## Renault Megane Todas as viaturas com novo Cockpit

### Anomalia no indicador de combustível

Fig. 1

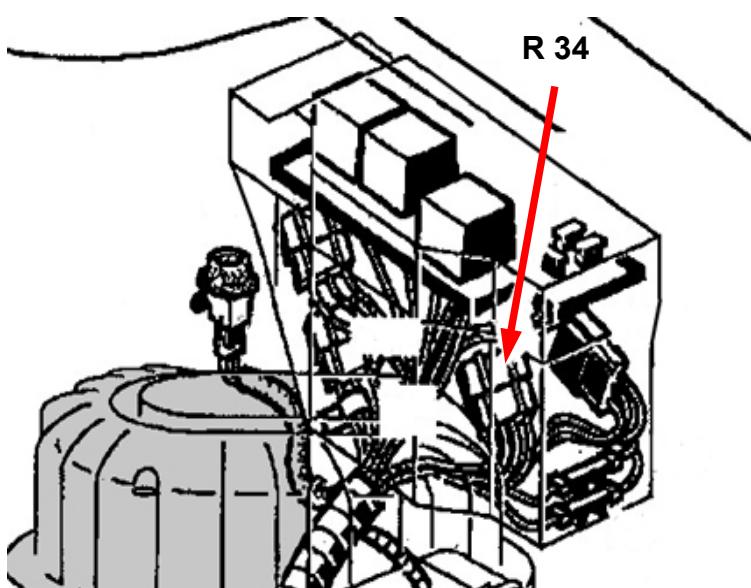
Se surgir uma reclamação do tipo acima mencionado, a causa poderá estar relacionada com a falta de uma ponte de contacto. Este problema revela-se através de uma indicação incorrecta do nível de combustível, que permanece nulo (novo Cockpit, ver figura 1). Neste caso é necessário estabelecer um shunt na ficha de ligação R 34 (ver figura 2) entre os contactos A8 □ A9.
